UNIVERSIDADE FEDERAL DO ESPÍRITO SANTO
SUPERINTENDÊNCIA DE INFRAESTRUTURA
DIRETORIA DE PLANEJAMENTO FÍSICO
COORDENAÇÃO DE PROJETOS E ORÇAMENTOS

LAUDO DE ACESSIBILIDADE
CT 2- CENTRO TECNOLÓGICO- 116
CAMPUS GOIABEIRAS

Fonte: ABNT NBR 9050:2020

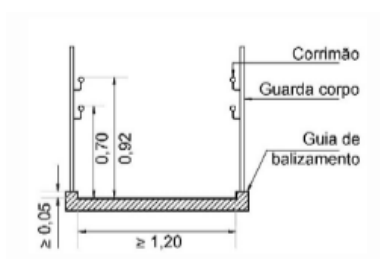
- O piso tátil de alerta está com pintura desgastada, impedindo que haja o contraste correto e, conseqüentemente, a visualização para pessoas com restrição parcial de visão.
- Não há fixado na entrada o Símbolo Internacional de Acesso (SIA).
- Piso não antiderrapante na entrada da edificação.
- Escada na Entrada 2 sem sinalização de degraus, sem corrimão lateral, sem guarda-corpo e sem guia de balizamento.
- Não há piso tátil direcional do passeio até a entrada, impedindo o acesso à edificação por pessoas com restrição parcial ou total de visão que dependem do piso direcional.
- Rampa na Entrada 1 com inclinação de 9,5%, superior ao que permite a NBR 9050, 8%, sem corrimão, guarda-corpo e sem guia de balizamento.

- Adicionar, na rampa e na escada, guarda-corpo que atenda a ABNT NBR 9077 e ABNT NBR 14718
- Colocar piso tátil direcional dos passeios até a entrada, segundo ABNT NBR 16537, item 7;
- Refazer a rampa da Entrada 1, de forma que ela fique com inclinação máximo de 8%, segundo a NBR 9050.
- Construir, na rampa e na escada, guia de balizamento com altura mínima de 5cm, conforme itens 6.8.3; 6.6.3 e 6.9.1, como mostra a figura abaixo:

Figura 2 - Distância máxima entre perfis de guarda-corpos (gradis)

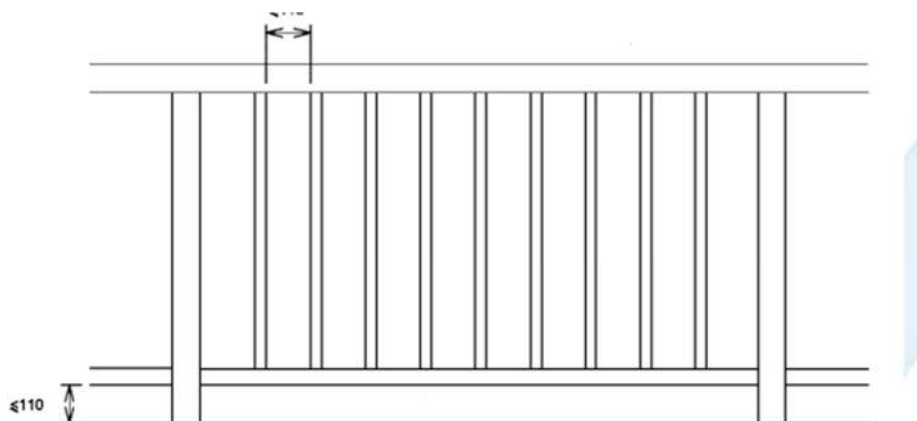
- Os degraus das escadas possuem profundidade entre 26cm e 27cm.
- Os degraus, ao longo da escada, não têm o mesmo tamanho em termos de altura e profundidade, possuem variação no piso, por exemplo, de 1cm
- Os degraus não possuem sinalização visual em suas bordas laterais, e/ou na projeção dos corrimãos, aplicada aos pisos e espelhos.
- Os corrimãos possuem duas alturas, mas essas não estão conforme norma.
- Os corrimãos não possuem prolongamento de, no mínimo, 30 cm antes do início e após o término da escada.
- Não há guia de balizamento nas áreas que não tem parede lateral
- O guarda corpo está em desacordo com a NBR 14718, no qual os perfis devem estar na vertical.

- Reformulação da escada a fim de que os pisos possuam profundidade entre 28cm e 32cm e sejam regulares ao longo de toda a escada, não tendo variação de altura ou de profundidade, conforme itens 6.7 e 6.8 da ABNT NBR 9050.
- Instalação de sinalização visual dos degraus de escada, conforme item 5.4.4 da ABNT NBR 9050.
- Retirada do corrimão atual e instalação de um novo com duas alturas, de 70 e 92cm, e com prolongamento de 30cm antes do início e após o término da escada, conforme item 6.9 da ABNT NBR 9050.
- Construção de guia de balizamento com altura mínima de 5cm onde não há parede lateral, conforme item 6.6.3 da ABNT NBR 9050.
- Execução de guarda-corpo conforme NBR 14718:2001, e figura abaixo:

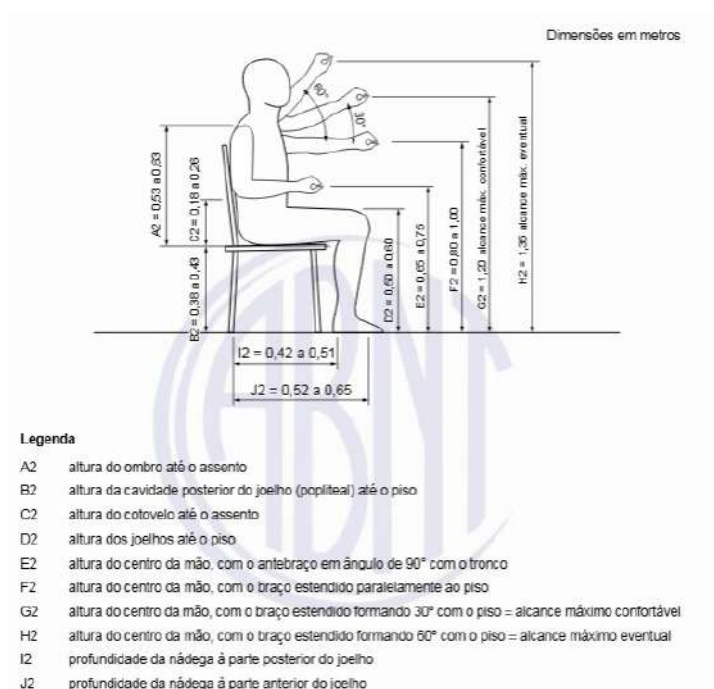
- Adequar as tomadas a uma altura conforme NBR 9050..
- Adequar os interruptores a altura segundo a ANBT NBR 9050.
- A altura da borda inferior da lousa conforme norma.
- Melhorar área de manobra em circulações e aberturas de portas.

- As mesas devem ser acessíveis a pessoas em cadeiras de rodas.
- Corredor estreito de acesso ao laboratório de eletrônica 3 devido ao banheiro PCD, 1,00m de largura.

- Deve-se aumentar a altura das tomadas baixas para que elas fiquem a 0,40m do piso, conforme item 4.6.9 da ABNT NBR 9050.
- Deve-se abaixar a altura do interruptor para que ele fique no máximo a 1,00m de altura, conforme item 4.6.9 da ABNT NBR 9050.
- Realocar a lousa de forma que a borda inferior fique a uma altura máxima de 0,90m do piso.
- Disponibilizar mesas acessíveis a pessoas em cadeira de rodas, conforme item 4.6 da ABNT NBR 9050 mostrado abaixo:

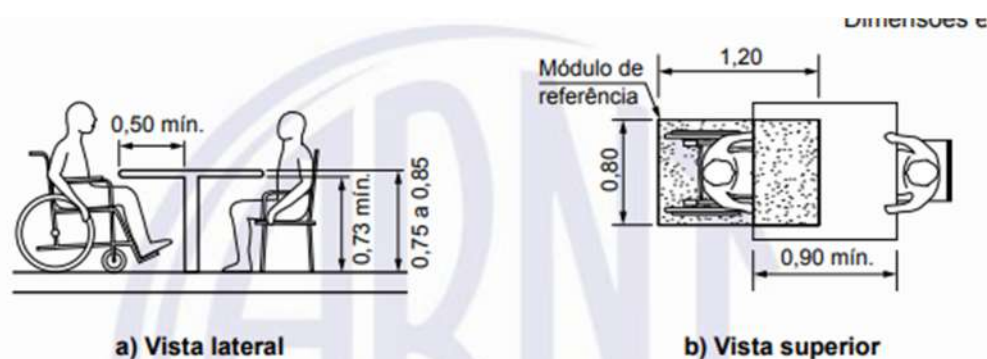
- As tomadas baixas estão a 0,30m de altura do piso.
- As tomadas médias estão mais altas do que 1,00m.
- Balcão de atendimento não possui módulo para atendimento PCD

- O projeto de iluminação deve assegurar que a face do atendente seja uniformemente iluminada.

- Deve-se aumentar a altura das tomadas baixas para que elas fiquem a 0,40m do piso, conforme item 4.6.9 da NBR 9050.
- Deve-se diminuir as alturas das tomadas médias para que elas fiquem a 1,00m do piso, conforme item 4.6.9 da NBR 9050.
- Alterar balcão de atendimento conforme NBR 9050, sendo o exigido superfície mínima de 90cm, e altura entre 75cm a 85cm do piso acabado, conforme figura abaixo.

- O projeto de iluminação deve assegurar que a face do atendente seja uniformemente iluminada e observada 500lux, medido a 1 m do chão.
- Deve ser assegurada altura livre sob o tampo de no mínimo 0,73 m e profundidade livre mínima de 0,30 m, de modo que a P.C.R. tenha a possibilidade de avançar sob o balcão.

Figura 26 – Altura para comandos e controles

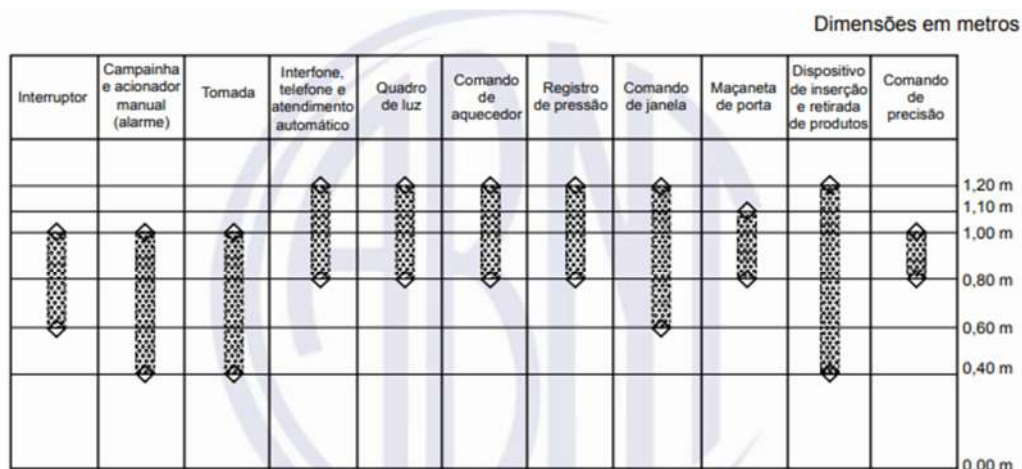
- Não há área de manobra para giro de 90º e nem de 180º. Ou seja, não há corredor com 1,20m e nem 1,50m, conforme exige o item 4.3.4 da ABNT NBR 9050.
- As mesas não são acessíveis a pessoas em cadeiras de rodas, de acordo com o módulo de referência.
- O balcão de atendimento é muito alto para pessoas em cadeira de rodas e não existe módulo de atendimento para pessoas em cadeira de rodas.
- O espaço de passagem entre a bancada a parede é de apenas 61cm.
- Tomadas e interruptores com alturas inadequadas à referência da norma.
- Porta de entrada inadequada, viabilizar passagem de no mínimo 80cm.

- Realocar o mobiliário para possibilitar o módulo P.C.R.
- Deve ser assegurada altura livre sob o tampo de no mínimo 0,73 m e profundidade livre mínima de 0,30 m, de modo que a P.C.R. tenha a possibilidade de avançar sob o balcão.
- Observar altura de comandos e controles conforme figura abaixo e prever as instalações de maneira adequada.

Figura 83 – Deslocamento frontal

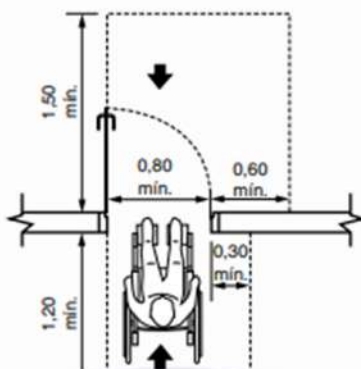
Coordenação do curso de Engenharia Elétrica, entrada frequente de alunos em que são atendidos no balcão de atendimento. Além disso, o espaço de passagem entre a balcão e a parede é de apenas 0,61m. A porta de entrada do ambiente tem 80cm de vão livre, mas como há uma grade, o vão diminui para 73cm.

- Retirar grade da porta de entrada para que o vão de acesso ao cômodo seja de 80cm. Para deslocamento frontal deve-se garantir passagem livre mínima de 80cm e os espaços livres de cada um dos lados, conforme imagem abaixo.

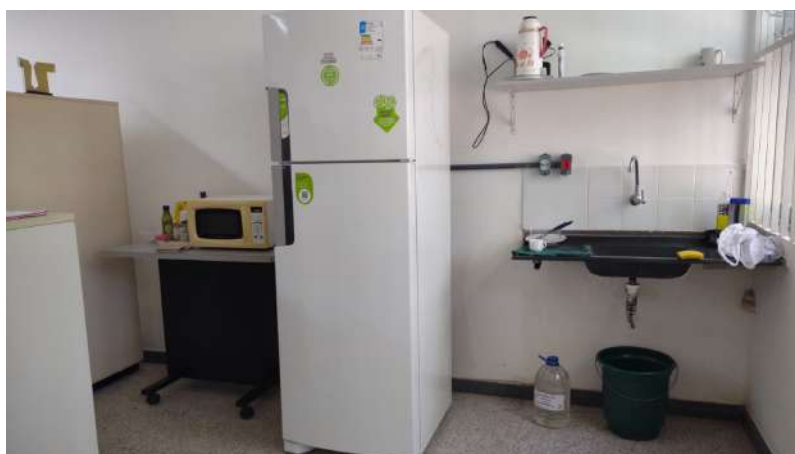
- Não existe mesas de trabalho para pessoas com necessidades especiais.
- As tomadas e interruptores não estão nas alturas adequadas.
- Layout dos mobiliários não possuem giro para modulo de referência PCR.

- Disponibilizar mesas acessíveis a pessoas em cadeira de rodas, conforme item 4.6 da ABNT NBR 9050.
- Deve-se aumentar a altura das tomadas baixas para que elas fiquem a 0,40m do piso, conforme item 4.6.9 da ABNT NBR 9050.

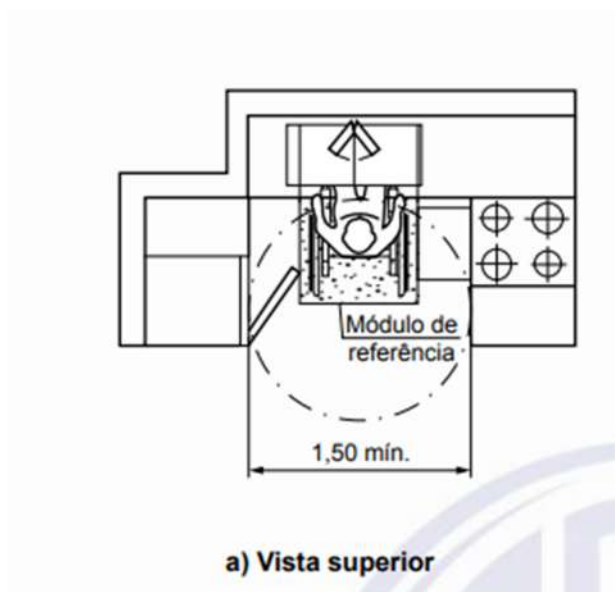
- A copa não está localizada em rota acessível. Já que a rota se caracteriza por um trajeto contínuo, desobstruído e sinalizado que conecta os ambientes;
- Não há módulo de referência para abertura da porta da geladeira e micro-ondas.

- Realocar mobiliários e eletrodomésticos para possibilitar o módulo P.C.R. O módulo de referência de 1,50m para acesso de pessoas com redução motora ou que usam cadeiras de rodas, conforme figura 148 da NBR 9050, abaixo.

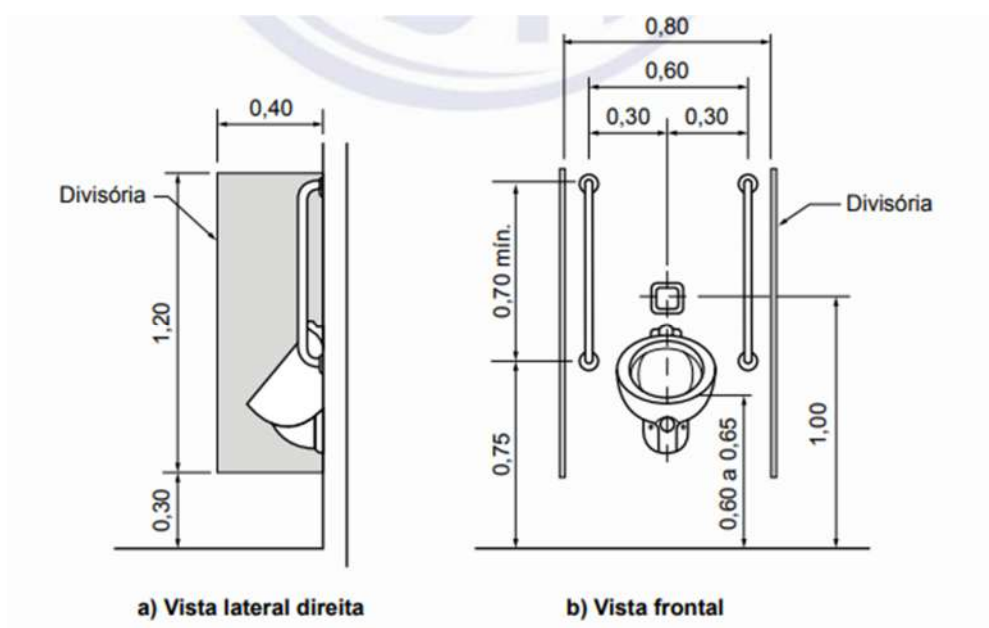
- Banheiros com distância superior a máxima recomendada pela norma;
- Não possui mictórios com barras de apoio verticais para pessoas com mobilidade reduzida, conforme o item 7.10.4.3 da NBR 9050:2020;

- Repensar a localização dos sanitários para atender a recomendação da norma, atendendo uma distância a percorrer menor do que 50m. Sugere-se a colocação de banheiro feminino e masculino em lados opostos nos andares.
- Colocar barras de apoio em no mínimo um mictório seguindo norma, e figura abaixo:

Figura 122 – Faixa de alcance de acessórios junto ao lavatório – Vista frontal

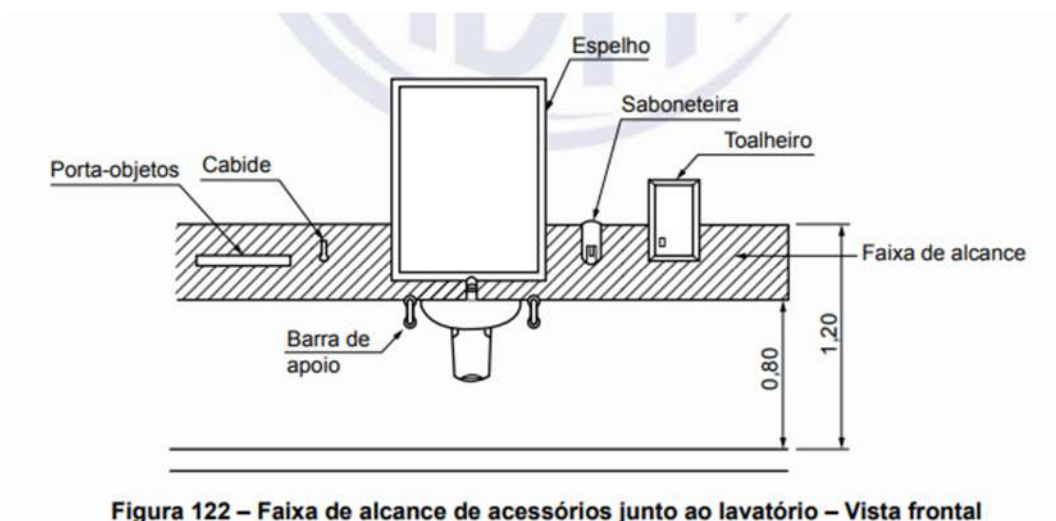
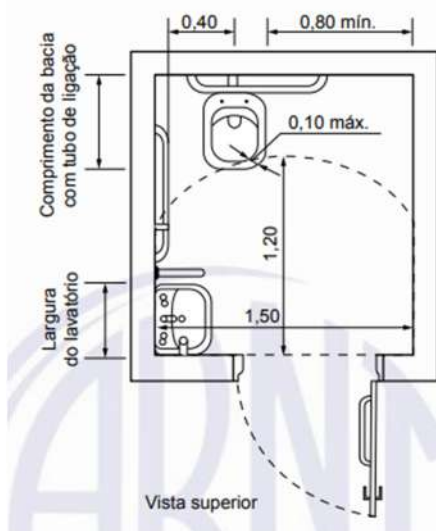
- Banheiros com distância superior a máxima recomendada pela norma;
- Acessórios e espelho instalados em alturas que não estão conforme a norma;

- ☐ Não possui acionamento adequado de válvula de descarga;
- ☐ Não possui dispositivo de alarme de emergência;
- ☐ Possui um ralo na área de manobra e de transferência;
- ☐ O acionamento da torneira do lavatório não é do tipo alavanca ou semelhante;
- ☐ Porta não possui puxador horizontal no sentido oposto à abertura;
- ☐ As portas estão abrindo para dentro do cômodo;

- Repensar a localização dos sanitários para atender a recomendação da norma, atendendo uma distância a percorrer menor do que 50m. Recomenda-se a colocação de banheiro feminino e masculino em lados opostos nos andares.
- Verificar a norma quanto as alturas de instalação de acessórios conforme abaixo e reposicionar os mesmo:

- Modificar abertura das portas, considerando puxador horizontal nas mesmas;

Figura 62 – Sinalização de portas e passagens – Faixa de alcance acessível

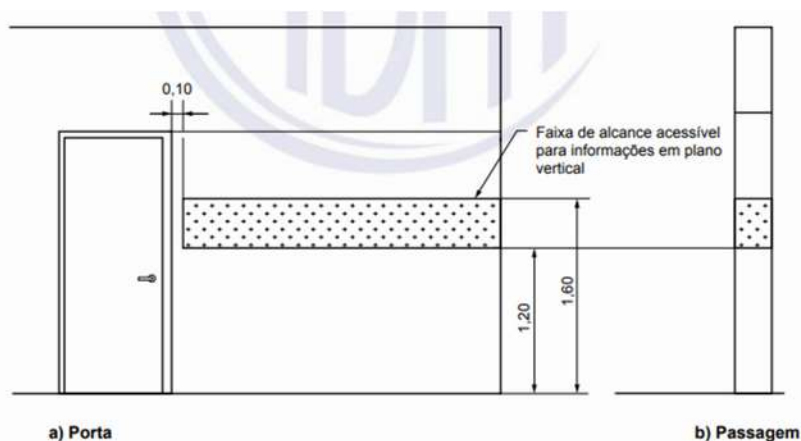
- Não existem sinalizações nas portas dos ambientes, de forma adequada, indicando cada local;
- Elementos suspensos como caixas, extintores e quadros de distribuição não possuem sinalização tátil adequada.

- Instalar mapa tátil na edificação;
- Instalar sinalização tátil direcional e de alerta nos locais adequados e conforme NBR 16537;
- Instalar sinalização de alerta nos objetos e elementos suspensos indicando locais de atenção nas rotas acessíveis.
- Instalar sinalização autoexplicativa, perceptível e legível a todos os usuários, por isso recomenda-se o uso de braile;
- Instalar as sinalizações de porta na faixa de alcance correta entre 1,20m e 1,60m, conforme figura abaixo
